Regione Toscana

**CONFERENZA DI SERVIZI istruttoria
(art. 14-ter della L. 241/1990, L.R. 40/2009)**

Oggetto: [ID 2441] Art. 73-quinquies l.r. 10/2010 e l.r. 44/2024, Provvedimento di VIA regionale nell'ambito dell'Autorizzazione Unica Energetica (AUE), impianto agrivoltaico "Capalbio" con potenza installata pari a 22.829 kWp e relative opere connesse, sito nel Comune di Capalbio (GR). Proponente: Sofonisba Solare S.r.l.

La Strada è indicata di colore ocra con la scritta “Strada della Pescia”

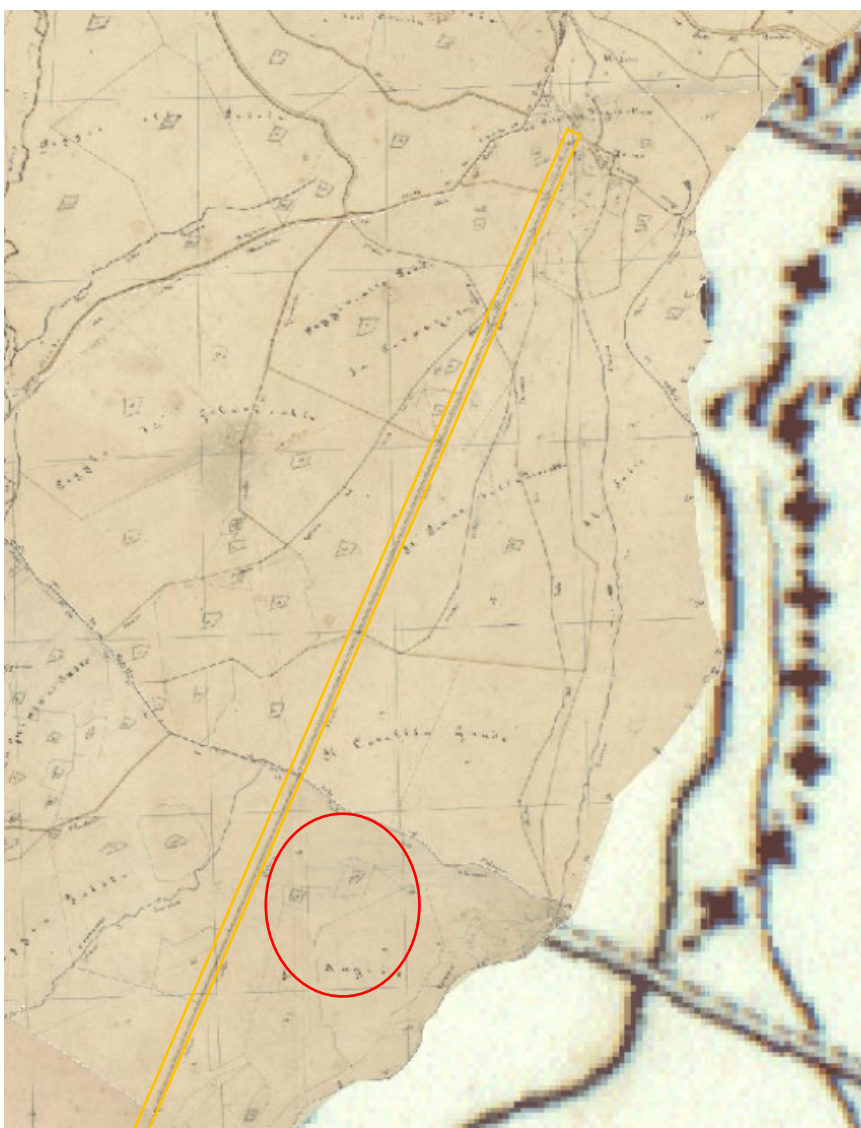
Il PIT nella stessa scheda nella sezione “VALORI” ai fini della individuazione delle invariati strutturali descrive **di grande valore paesaggistico la Strada Provinciale Pescia Fiorentina - Chiarone:**

“... collegati dalla rete di **strade provinciali minori di grande valore paesistico** (SP Pescia Fiorentina, Litoranea, Pedemontana, di Capalbio, Valmarina, Giardino, Parrina, Polverosa, San Donato, Osa) e dal reticolo minuto della viabilità vicinale;”

I. ASSOLUTO CONTRASTO CON L'OBIETTIVO DEL PIT – SCHEDA DI AMBITO N. 20 RIPIANI TUFACEI E BASSA MAREMMA – SECONDA INVARIANTE STRUTTURALE.

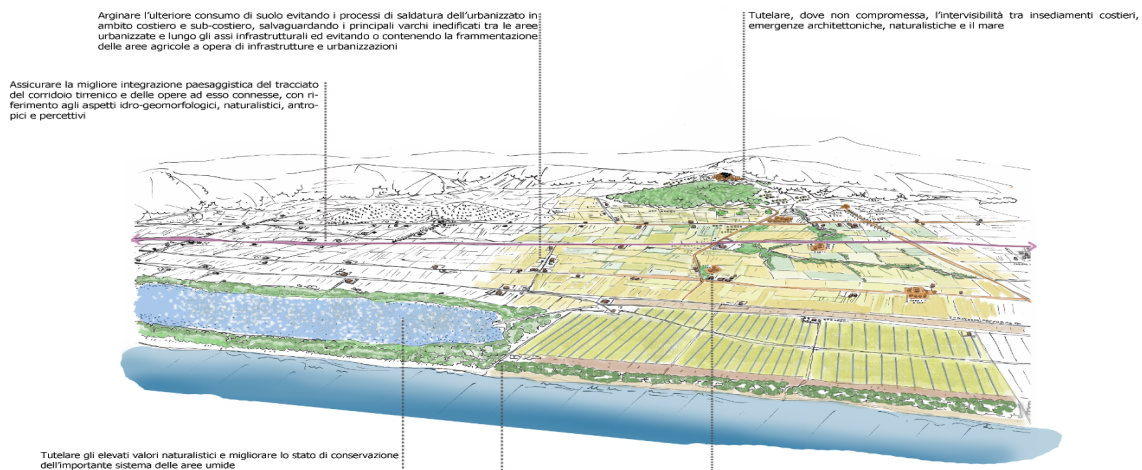
Si riporta l'obiettivo del PIT esemplificato nell'allegato grafico

Si conferma il PARERE CONTRARIO in quanto è di tutta evidenza che l'impatto ambientale dell'impianto è in contrasto con il paesaggio tutelato dal PIT prova ne sia anche la proposta di porre in essere ulteriori 1500 piante, che di per se vanno a modificare ulteriormente il paesaggio tutelato per mitigare, meglio nascondere, un impatto di per se non mitigabile e non nascondibile dovendo i pannelli solari per loro natura essere esposti al sole.

Analisi nel BUFFER 10 Km

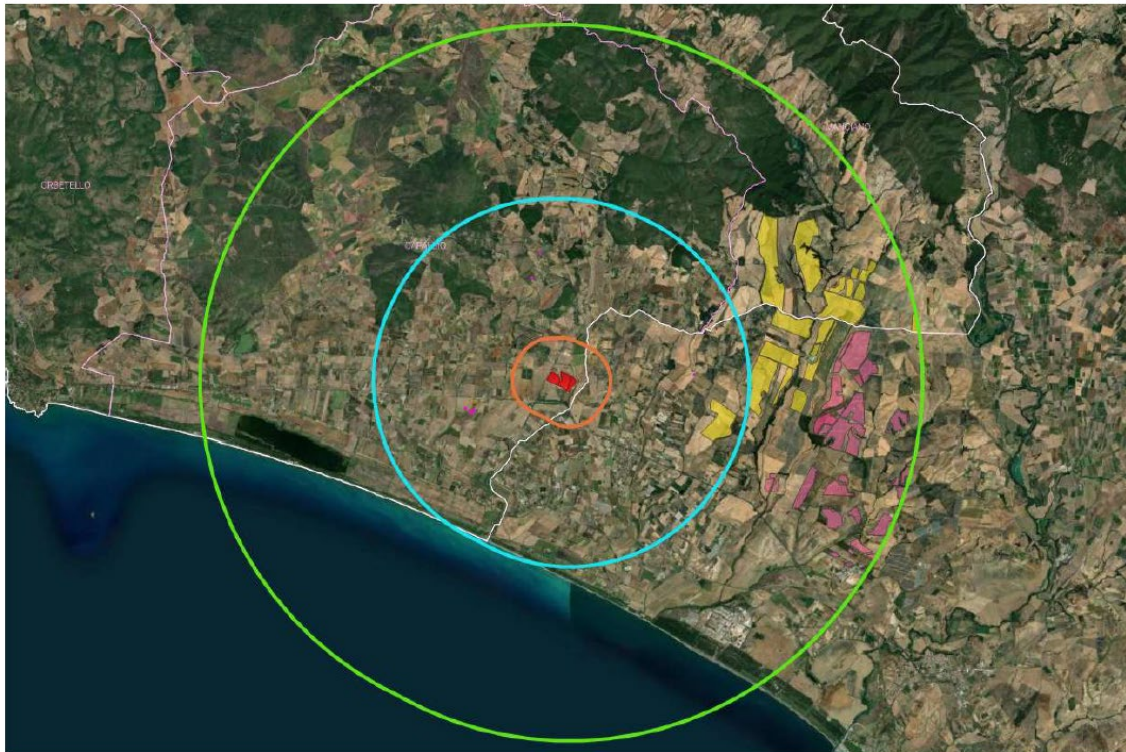
La proponente approfondisce la problematica e inserisce il nuovo impianto all'interno del territorio unitamente agli altri autorizzati e in corso di esecuzione. Di seguito la mappa che la stessa proponente ha trasmesso a pagine 39 e seguenti della nota di risposta.

Figura 4 - Bacini idrografici afferenti all'area di studio

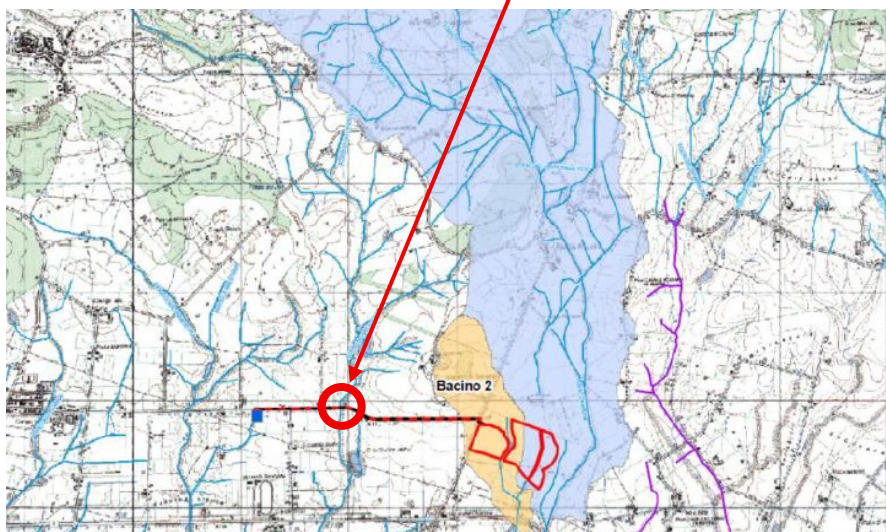
Il parere CONTRARIO espresso dall'Ente non riguarda la bontà della tecnologia scelta, ma la **completezza del quadro autorizzativo e progettuale**. L'elaborato integrativo prodotto 02D13COMRSII1P_Studio di compatibilità idrologiche ed idraulica è riferito al fosso Sigla del reticolo TS78199 che è un fossetto di scolo interno alla proprietà e non al Fosso del Pelagone che è indicato con la Sigla TS8170. All'interno della relazione trasmessa non vi è menzione né del Fosso del Pelagone né della sigla TS8170. Anche dall'analisi dei bacini studiati (figura 4 di pagina 8) è evidente come l'attraversamento del Fosso del Pelagone (cerchio rosso) non sia stato studiato essendo posto fuori dei due bacini "afferenti l'area di studio".

Solo a pagina 24 viene riportato uno schema tipo di posa, valevole per qualsivoglia attraversamento in TOC, senza alcuna evidenza tecnica su misure e rilievi della zona di intervento e su richieste di concessione demaniale o paesaggistica, o studi ambientali, idraulici e/o geomorfologi.

Figura 13 – Superamento reticolo con TOC

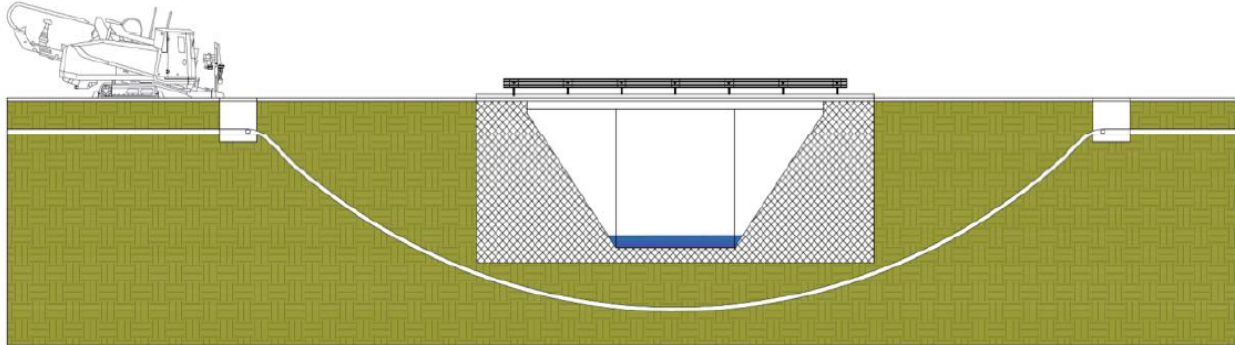
Per quanto sopra di conferma il parere **CONTRARIO** sin quanto l'obbligo di ottenere la **Concessione Idraulica** non è una variabile legata al "come" si attraversa un fosso, ma al "fatto" che lo si faccia. Poiché il fosso è classificato come acqua pubblica, qualsiasi intervento che ne interessi l'alveo o le sponde — sia esso aereo, in alveo o sotterraneo — configura un'occupazione di area demaniale.
